PARALELOS DE PLANOS PARA EL CONTROL DE MODIFICACIONES DEL PROYECTO AMOYA DE LA COMUNIDAD AMOYA LA VIRGINIA

UNIVERSIDAD LA GRAN COLOMBIA
FACULTAD DE ARQUITECTURA
PROGRAMA DE TECNOLOGÍA EN CONSTRUCCIONES ARQUITECTÓNICAS
BOGOTA D.C. 2019

UNIVERSIDAD La Gran Colombia 	PLANOS DE PARARELOS PARA EL CONTROL DE MODIFICAIONES			
UNIVERSIDADA LA GRAN COLOMBIA-FACULTAD DE ARQUITECTURA- PROGRAMA DE TECNOLOGIA EN CONSTRUCCIONES ARQUITECTONICAS- PROYECTO				
REPORTE DE MODIFICACION PARA CIMENTACION DEL BOHIO				
DESCRIPCION DEL PROBLEMA	EVIDENCIA GRAFICA	Anclaje del sobrecimiento a la columna	EVIDENCIA GRAFICA DE LA CORRECCION	Anclaje
Los elementos de cimentación del bohío se analizaron bajo supervisión de la ingeniera Olga Vanegas, y se determinó que no había las especificaciones de cantidades de especificación del material, de dimensiones de hincado del pilote y de elementos complementarios de unión cimentación columna.				
SOLUCION DEL PROBLEMA				
Mediante estudio de suelos en el SIG y con indicaciones de la ingeniera Olga Vanegas se determinó, aumentar la profundidad del sobrecimiento y la zapata, de 20 a 40 cm por asentamiento y estabilidad del terreno. Se determinaron las uniones de la c

REPORTE MODIFICACION PLANOS DE CUBIERTA

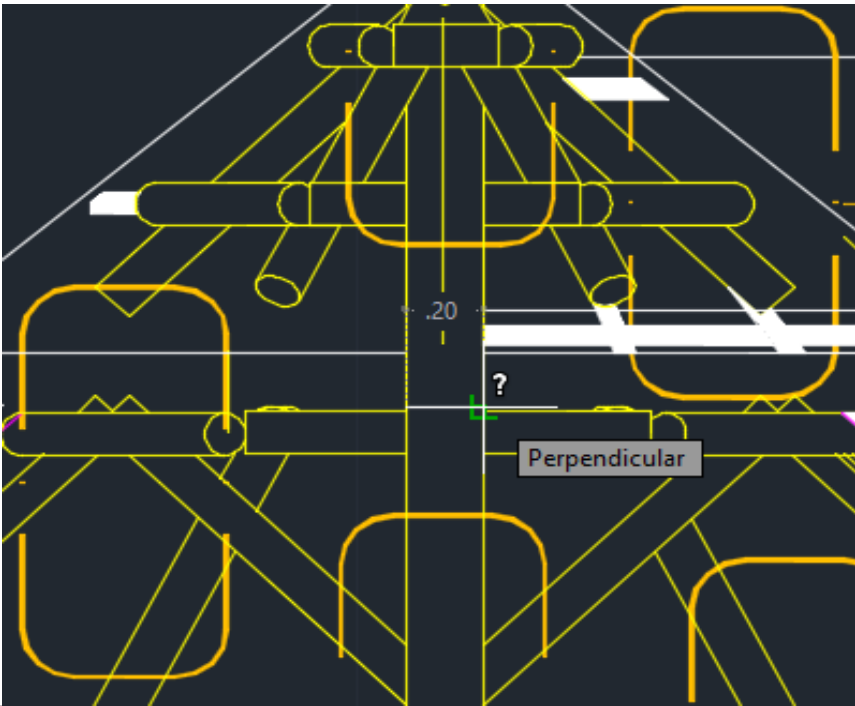
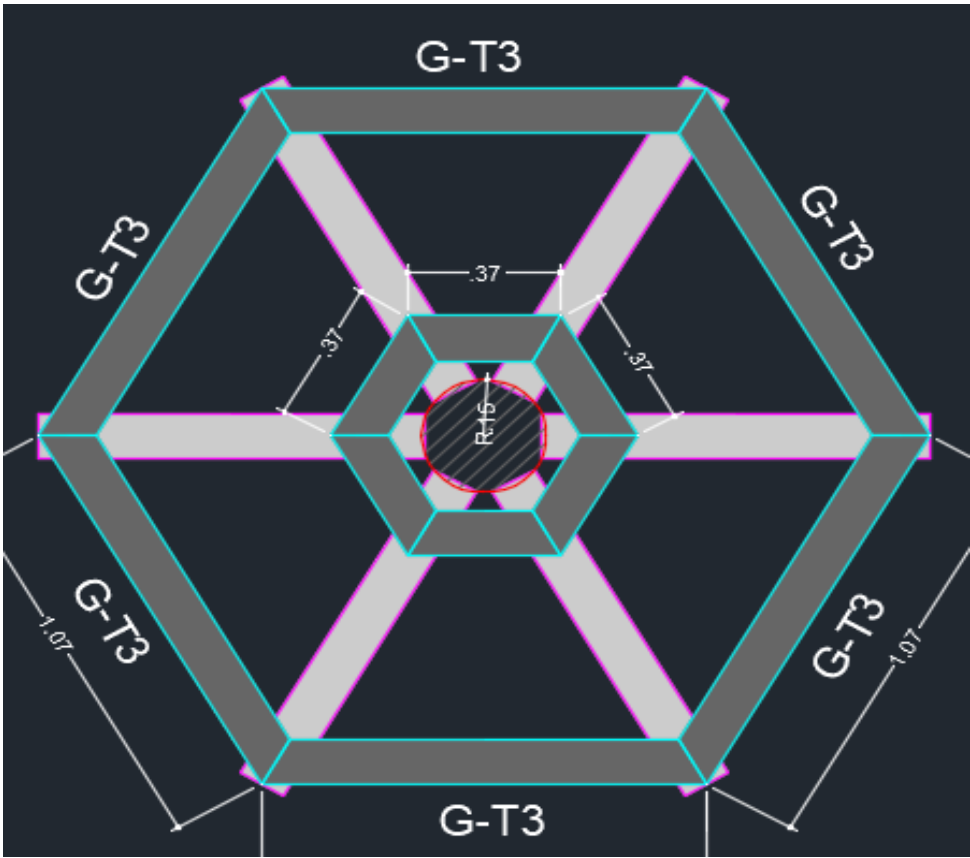
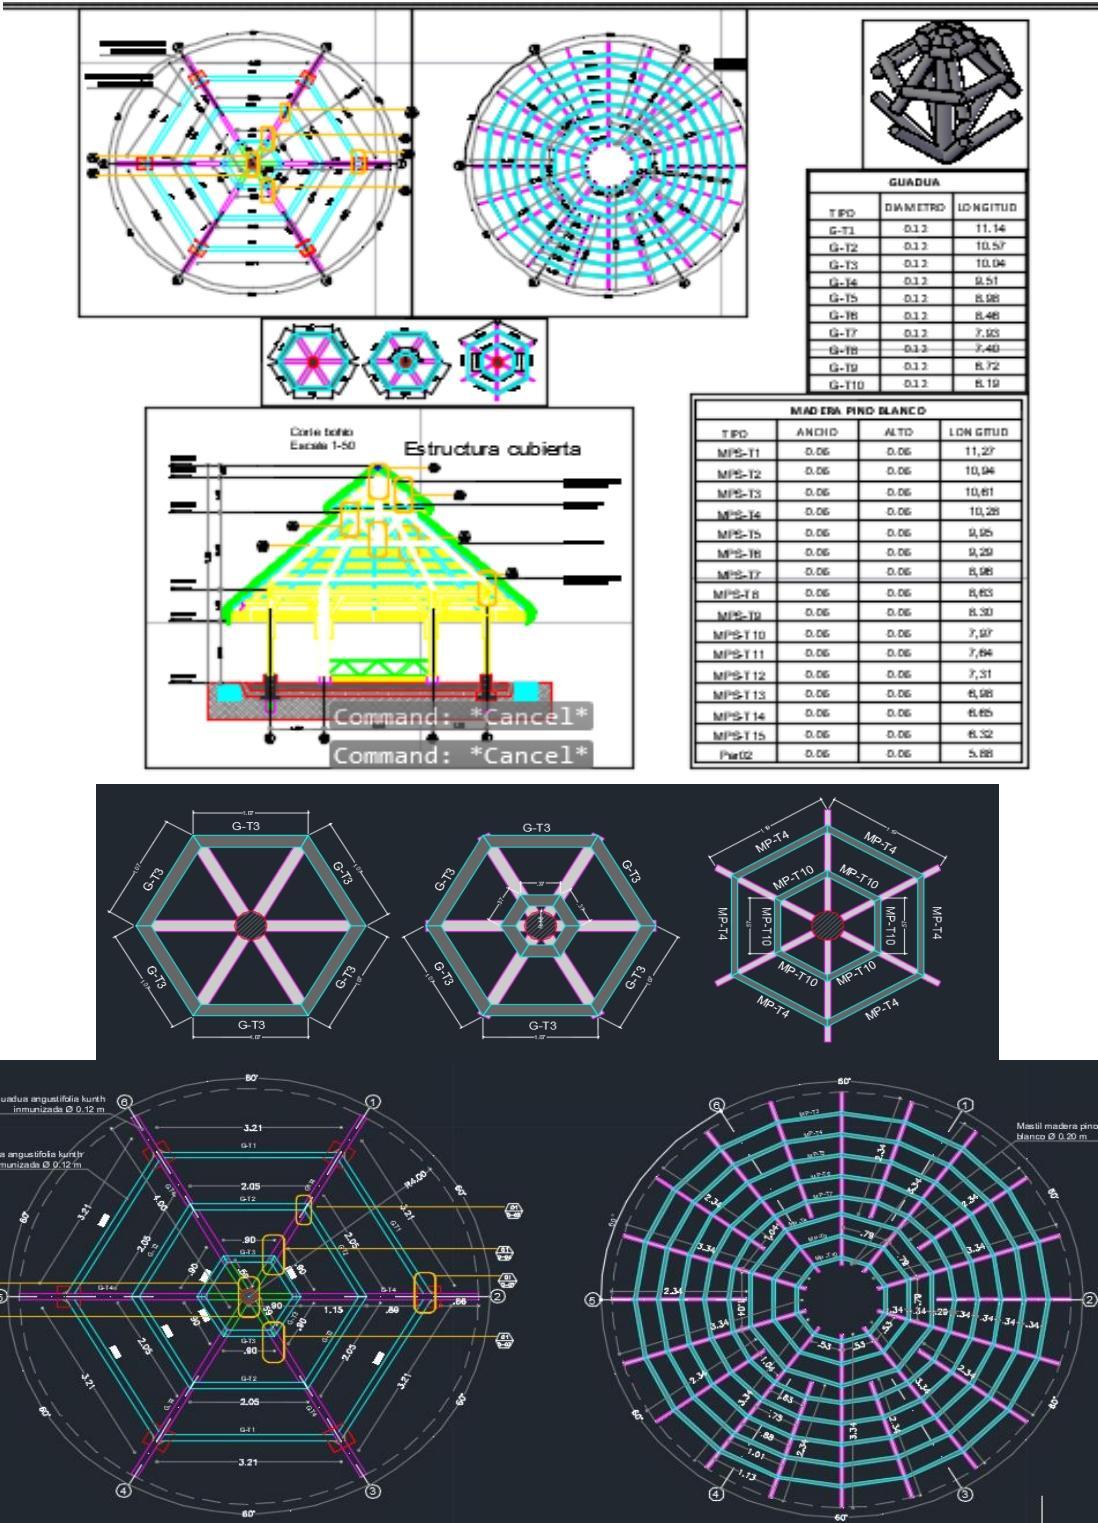
Se pueden apreciar ciertas inconsistencias en las medidas de algunos elementos de la cubierta del bohío, como, por ejemplo, en la estructura en diamante se aprecia que la columna tiene una dimensión en alzado y en planta tiene diferente grosor, entonces no se sabe con cual dimensión trabajar.

Se determina según las indicaciones de los expertos que diámetro sería el indicado para cumplir con la capacidad estructural y también para cumplir con la facilidad constructiva, unificando así ideas y dejando claridad en la construcción.
